BESCHLUSSVORLAGE

Vorlage Nr.: GB II/0006/2024
Status: öffentlich
Geschäftsbereich: GB II Bau - Planung - Umwelt
Datum: 19.11.2024

**Bebauungsplan Nr. 175 "Wohnen am Bürgerpark"; Würdigung der
Stellungnahmen und Satzungsbeschluss**

Tiefgaragengrenze im Osten

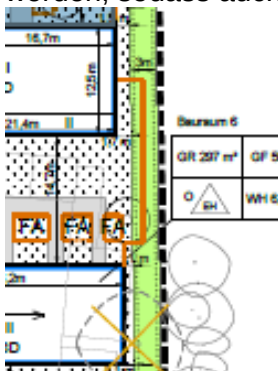
Im Osten zwischen Bauraum 5 und Bauraum 6 ist die Tiefgaragengrenze ebenfalls begründet worden, sodass auch hier die Grünfläche / Eingrünung nicht mehr unterbaut werden muss.
